Informe de Evaluación de Resistencia de la Central Nucleoeléctrica de Laguna Verde

**Foro Iberoamericano de los Organismos
Reguladores, Radiológicos y Nucleares.**

México, Mayo de 2012

Este informe documenta los resultados de la revisión realizada por la Comisión Nacional de Seguridad Nuclear (CNSNS), órgano regulador mexicano de la evaluación de resistencia llevada a cabo por la Comisión Federal de Electricidad (CFE) titular de la licencia de la Central Nuclear Laguna Verde, única central nuclear en los Estados Unidos Mexicanos.

Figura 3. Nivel de Agua en la Vasija sobre el Cero de la Vasija, en pies.

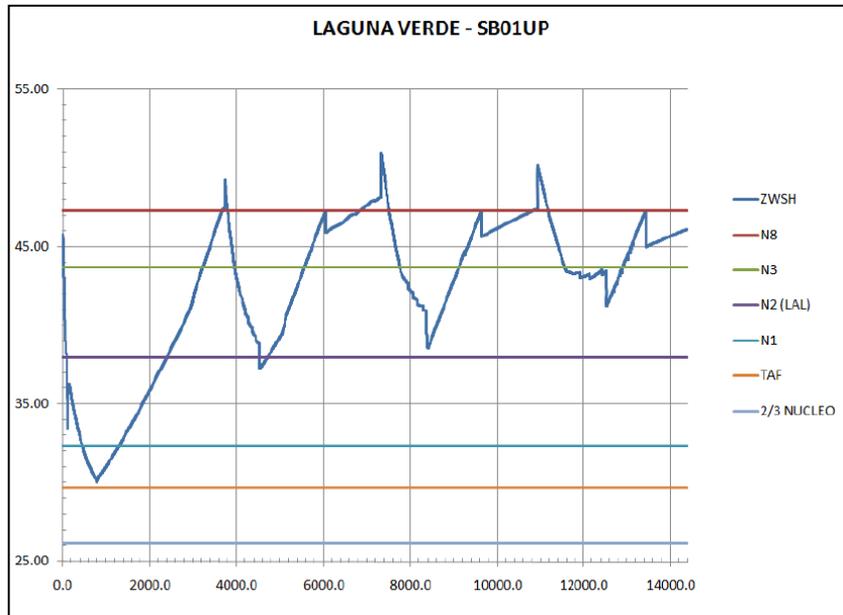
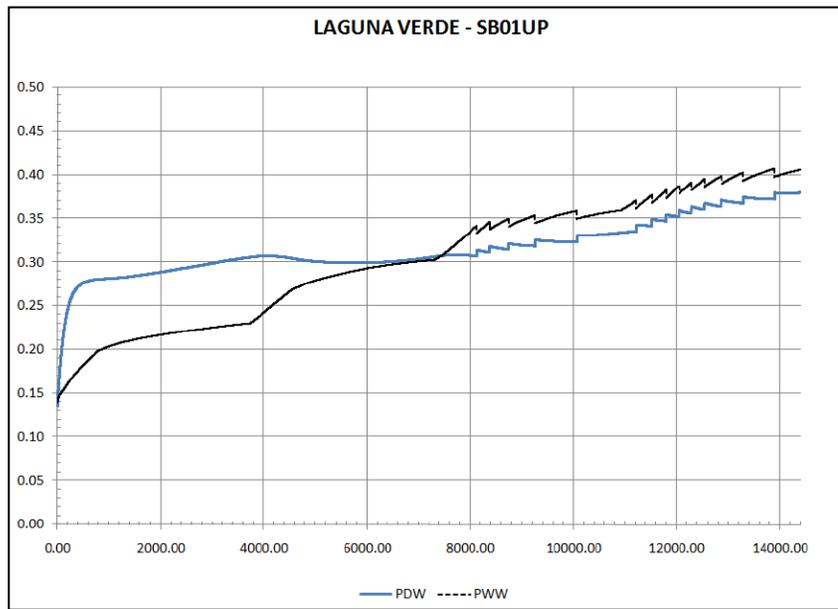
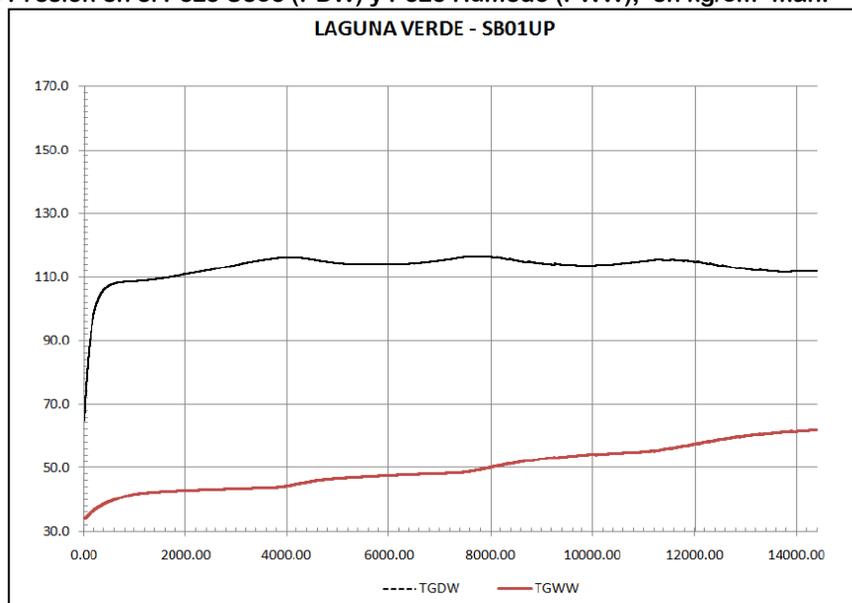
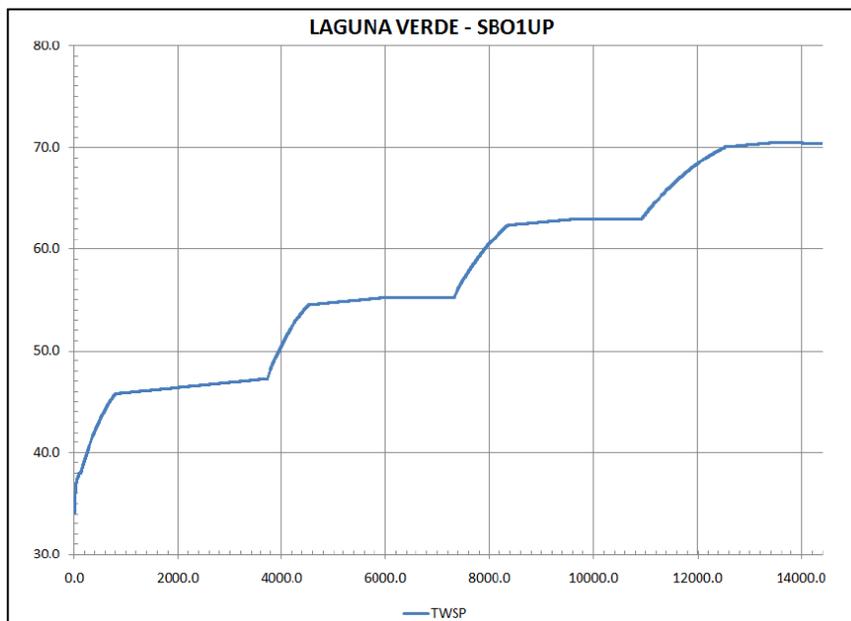
Como resultado de la revisión realizada por la CNSNS a la información del evento pérdida total del suministro eléctrico de CA externo e interno (SBO) en la CNLV U1 y U2, en donde la CFE ha indicado que la CNLV tiene la capacidad para afrontar y recuperarse de un evento de SBO con una duración de 4 horas, esta CNSNS concluye que la información presentada es aceptable, basado en que se cumplen con los requerimientos reguladores establecidos en el 10CFR50.63, además de cumplir con los lineamientos de descritos en la GR 1.155 rev. 0 y el NUMARC 8700. Sin embargo, deben atenderse las acciones adicionales que podrían derivarse de:
